## 监理工程师通知单（质量）

工程名称： 赞皇 40 万千瓦一期 20 万千瓦风电项目（本期 10 万千瓦）

编号 ZHFD—ZHJL—TZD—046

主题：关于集电线路3、4回路质量问题事宜。

见后附图

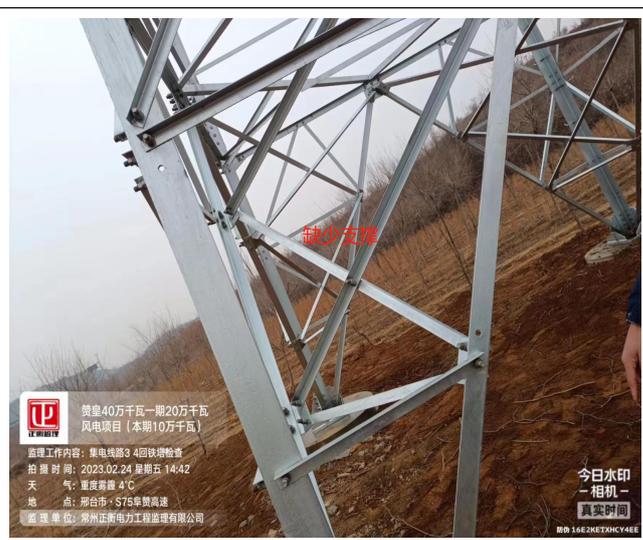
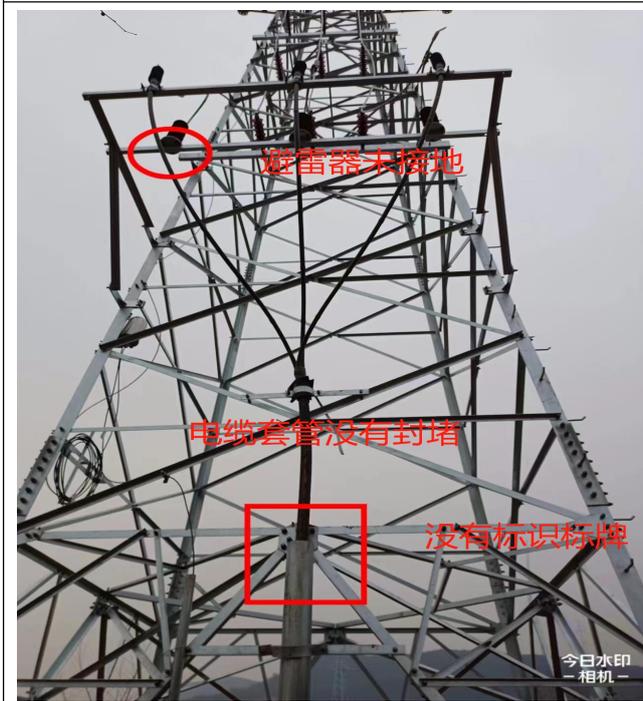
经赞皇40万千瓦一期20万千瓦风电项目（本期10万千瓦）监理部组织对集电线路3、4回路质量检查发现如下质量问题：

- 1、风机箱变到塔基电缆上塔处电缆套管管口没有封堵。
- 2、风机箱变接地未固定。
- 2、部分集电线路铁塔处底脚螺栓没上螺母或松动。
- 3、线路标识牌警示标志、部分螺栓扭矩力不足。
- 4、部分铁塔电缆皮破损、备用管外露。
- 5、部分电缆接线端子没有铜铝过渡鼻。
- 6、部分光缆通讯线没有整理。
- 7、集电线路3AN16塔缺少支撑。
- 8、铁塔避雷器未接地、标识标牌没有安装。
- 9、底脚螺栓处保护帽没有完成。
- 10、部分电缆穿管高度不够。
- 11、个别跌落式断容器距地高度不够及下面树木未清理。
- 12、通信穿管固定使用铁丝、塔基未做护坡。

现要求你单位中国电建集团湖北工程赞皇100MW风电项目部，认真按照图纸设计和施工规范要求，限期落实整改，限期整改自检合格后进行复验。
